הנדון: מסמך הבהרות מס' 3 - מכרז פומבי מס' 7/25 למתן שירותי תכנון מפורט בתחום תנועה וחנייה במחצבה 4.5 נשר

להלן תשובות לשאלות הבהרה נוספות שהתקבלו לאחר פרסום מסמכי הבהרות קודמים (1-2):

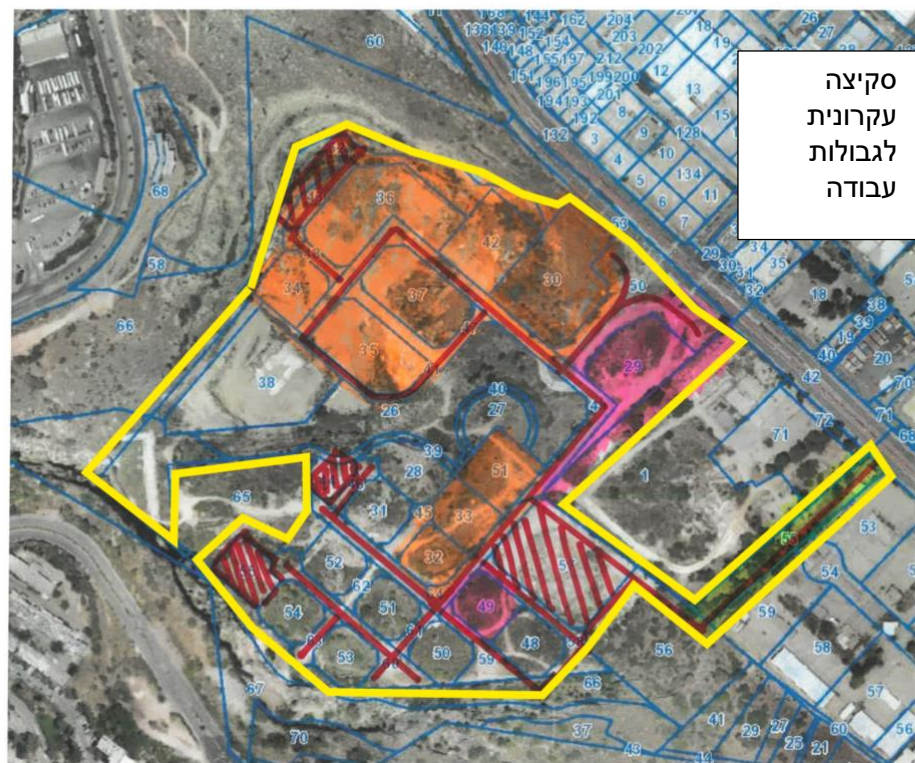
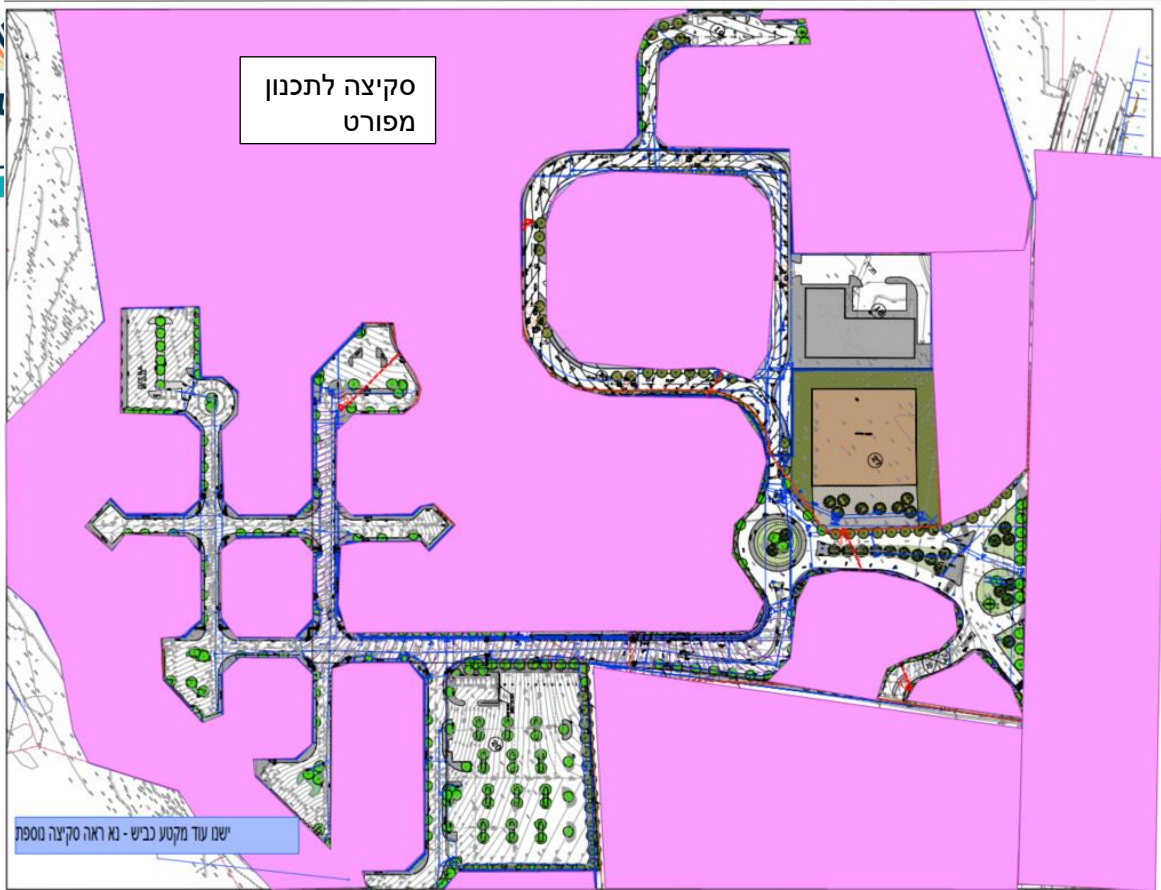
<p>ראו סקיצה המצורפת בסוף מסמכים הבהרות זה. יש לשים לב לכך שמעבר לסקיצה "לתכנון מפורט" ישנו עוד מקטע כביש שמופיע בצד מזרח בגבול הצהוב בסקיצה הידנית.</p>	<p>מתוך סקיצה ששלחתם, לא ברורים לנו גבולות התכנון.</p>	<p>1 44 45 56 62</p>	<p>תשובות לשאלות הבהרה</p>	<p>4</p>
<p>הבקשה מתקבלת באופן חלקי. להלן רשימת היועצים הנדרשים שיש לכלול בהצעת המחיר:</p> <ol style="list-style-type: none"> 1. מודד 2. יועץ קרקע 3. יועץ למערכות רטובות (מים, ביוב, ניקוז) 4. מתכנן שלד 5. אגרונום או יועץ נוף לפי הצורך 6. יועץ חשמל ותקשורת 7. כמאי 8. יועץ תנועה <p><u>יודגש כי כל יועץ אחר שיידרש ישולם על ידי המזמין.</u></p>	<p>(1 בסעיף 2.1 8) כתוב: "כל מתכנן נוסף שיידרש לתכנון מושלם" (2 הסעיף הזה משאיר מקום פתוח למספר היועצים שנדרש ועלותם. (3 על מנת שכל המציעים יתבססו על נתונים ברורים ואחידים אנו ממליצים להוסיף: א. יועץ נגישות ב. הידרולוג לצורך בדיקת הצורך בשידרוג המובל המנקז את נחל בן צור עד לתעלת "קייזר אילין". ג. כל יועץ אחר שיידרש ישולם ע"י המזמין.</p>	<p>12 47</p>	<p>תשובות לשאלות הבהרה</p>	<p>5</p>

9	תשובות לשאלות הבהרה	29, 25	בסקיצה שצורפתה לא ברור תחום המדידה	ראו סקיצה המצורפת בסוף מסמך הבהרות זה, בה מעודכנים גבולות מתחת הביצוע. יש לשים לב שהמדידה לא כוללת את השצ"פים אלא את הכבישים
10	תשובות לשאלות הבהרה		בתשובות המופיעות במסמך הבהרות מס' 2 נרשם שאורך הכבישים הינו כ- 2150 מטר. הדבר אינו תואם להבנתנו מתוך מסמכי המכרז שפורסמו, ולכן נבקש לקבל סקיצה המצביעה תכולת הפרויקט.	במסמך הבהרות מס' 1 אכן נפלה טעות שתוקנה לאחר מכן במסמך הבהרות מס' 2. ראה גם האמור בתשובה מס' 1 למסמך הבהרות זה.
11	תשובות לשאלות הבהרה		האם מגרש הספורט שמופיע בתוכניות כלול בתכנון?	לא נכלל בתכנון
12	תשובות לשאלות הבהרה		בחתיכים לאורך (חתיכים לרוחב לא סופקו) יש אזורים עם חפירות של כ- 6 מטר ומילויים של 4 מטר. לא ברור היקף הקירות התומכים למיניהם שידרשו בפרויקט, ובאיזו מידה נושא התכנון שלהם הינו חלק מהעבודה הנוכחית, או שאלו יוטלו על הזמים הפרטיים בהמשך.	תכנון קירות תומכים הגובלים עם מגרשים פרטיים יתוכננו כרקע בלבד (פריסת קירות וגבהים). קירות תומכים בין מגרש ציבורי למגרש ציבורי יתוכננו במלואם

<p>לא נדרש. ראו סקיצה מצורפת. יש לתאם בין תוכניות סמוכות</p>	<p>אנו מבינים שעלינו לתכנן את כל הכלול בתחום בתחום הקו הכחול של תוכנית 355-0080515, נא אישורכם</p>	<p>16</p>	<p>תשובות לשאלות הבהרה</p>	<p>6</p>
<p>אכן נפלה טעות, להלן הבהרה: בדיקות מעבדה נכללות בתכולת העבודה על חשבון המציע. קידוחי ניסיון לא נכללים בתכולת העבודה הנדרשת מהמציע.</p>	<p>(1 השאלות הנ"ל מתייחסות לבדיקות קרקע/קידוחי ניסיון ובדיקות מעבדה. (2 בתשובות לשאלות 23 ו- 34 שעל המציע לכלול את הנ"ל בהצעתו. (3 בתשובה לשאלה 57 כתוב שההצעה אינה כוללת את הנ"ל. (4 מה נכון?</p>	<p>57, 34, 23</p>	<p>תשובות לשאלות הבהרה</p>	<p>7</p>
<p>תוכנית זו מובאת כתוכנית רקע, היות שהתוכנית לא מופיעה באתר מוסד התכנון, היא מובאת כצרופה במלואה</p>	<p>(1 ע"פ התשובות לתוכנית 355-1239581, יש להתייחס כרקע. (2 לפיכך אנו מבינים שתוכנית זו לא כלולה בהצעה. (3 יחד עם זאת, צירפתם את הוראות התוכנית. לא ברור לשם מה?</p>	<p>31, 17</p>	<p>תשובות לשאלות הבהרה</p>	<p>8</p>

22	לא ברור מה רמת התכנון שנדרשת לשצ"פ במגרשים 23 ו-24 ו-25			העבודה איננה כוללת את תכנון השצ"פים. העבודה כוללת התאמה לתכנון שצ"פים קיימים.
23	האם העבודה כוללת רק תכנון לאורך הכבישים או גם שצ"פ?	עמוד 28- כללי	נספח ב' 2 – מפרט השירותים	ראו תשובה לשאלה מס' 22 במסמך הבהרות זה
24	האם העבודה כוללת גם טיפול במדרונות?	עמוד 28- כללי	נספח ב' 2 – מפרט השירותים	לא נדרש טיפול במדרונות
25	נבקש לקבל סימון גבולות עבודה בצורה ברורה.	עמוד 28- כללי	נספח ב' 2 – מפרט השירותים	מעודכן בסקיצה המצורפת למסמך הבהרות זה
